**DITTA:** Celi Calcestruzzi s.p.a. – sede legale in via Palentina km 2,700 Massa d'Albe (AQ)

**ATTIVITA':** Impianto di recupero rifiuti non pericolosi, situato nel comune di Magliano de' Marsi in via S.P. Palentina Loc. "il Campo" ed autorizzato con AUA n. 6240 del 28.06.2018

**PROCEDIMENTO IN CORSO:** Verifica preliminare ai sensi dell'art 6 comma 9 del D.Lgs. 152/06 e s.m.i., per introduzione di modifiche non sostanziali dell'AUA, riguardanti da un lato l'ammodernamento dell'impianto di produzione del conglomerato bituminoso e dall'altro l'adeguamento al DM 69/18 dell'attività di recupero rifiuti non pericolosi per la produzione di granulato di conglomerato bituminoso (ferme restanti le potenzialità di trattamento annue e le capacità istantanee di stoccaggio)

**OGGETTO DELLA COMUNICAZIONE:** Controdeduzioni alle osservazioni del Sig. Bizzarri Adriano di cui al prot. di acquisizione n. 351663/18 del 13.12.2018

Classificazione ai fini del mantenimento e risanamento della qualità dell'aria per SO<sub>2</sub>, NO<sub>2</sub>, PM<sub>10</sub>, CO e benzene

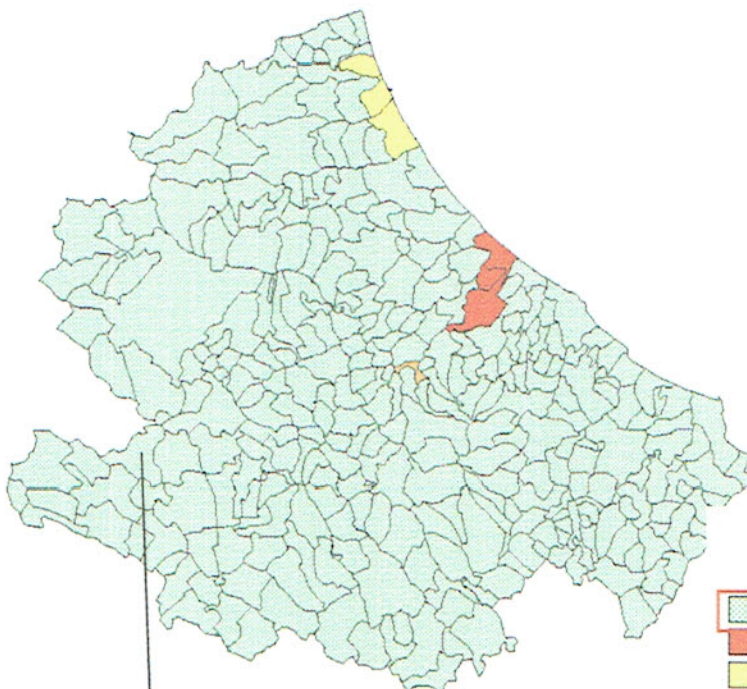
## In riferimento al Pt. 9.h) Cozza con il Piano di Tutela Qualità dell'aria

Andando ad analizzare la zonizzazione regionale prevista dal piano di tutela della qualità dell'aria, e nello specifico la CLASSIFICAZIONE AI FINI DEL MANTENIMENTO E RISANAMENTO DELLA QUALITÀ DELL'ARIA PER SO<sub>2</sub>, NO<sub>2</sub>, PM<sub>10</sub>, CO e Benzene, il comune di Magliano de' Marsi ricade all'interno di una semplice "Zona di Mantenimento",

L'osservazione è errata e non trova riscontro normativo:

La variante proposta rispetta le misure di piano previste per la zona specifica in quanto l'attuazione della stessa non determinerà l'attivazione di nuovi punti di emissione rispetto a quelli autorizzati con AUA n. 6240 del 28.06.2018, anzi vi sarà un miglioramento quali-quantitativo della configurazione emissiva autorizzata, perfettamente in linea con i criteri programmatici e pianificatori del Piano.
